## Keuringsverslag van een elektrische laagspanning- en zeer lage spanningsinstallatie

**NIET CONFORM**

Straatnaam Spoorwegstraat  
Huisnummer 39  
Busnummer  
Postcode 3800  
Gemeente SINT-TRUIDEN  
Land België

Controlebezoek van een oude huishoudelijke elektrische installatie van een wooneenheid bij verkoop op vraag van de verkoper volgens (KB 08/09/2019) - AREI Boek 1- 8.4.2. en 8.2.1. en 4.2.4.3.

Afbeelding schakel- en verdeelbord:

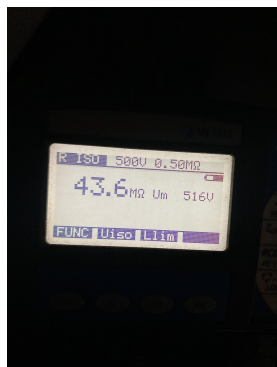
16.01 Een verzegelbare differentieelstroombeschermingsinrichting dient geplaatst te worden aan het begin van de installatie. (Boek 1 Onderafdeling 4.2.4.3.)

16.06 De differentieelstroombeschermingsinrichtingen die worden geplaatst in huishoudelijke installaties zijn ten minste van het type A. Een differentieelstroombeschermingsinrichtingen van het type AC is niet toegelaten. (Boek 1 Onderafdeling 5.3.5.3.)

17.02 De smeltzekeringhouders of houders van kleine vermogensschakelaars met pennen met een sectie kleiner dan 10mm2 dienen voorzien te worden van kalibreerelementen. (Boek 1 Onderafdeling 5.3.5.5.A.)

17.08 De aanduiding van de nominale stroomsterkte van smeltzekeringen en/of vermogensschakelaars is niet zichtbaar of is uitgewist. (Boek 1 Onderafdeling 1.4.2.1.)

19.06 Niet alle contactdozen op LS zijn kinderveilig en/of voorzien van een beschermingscontact (NBN stopcontact aan bord 1 C61-112). (Boek 1 Onderafdeling 1.4.2.3. en 5.3.5.2.)
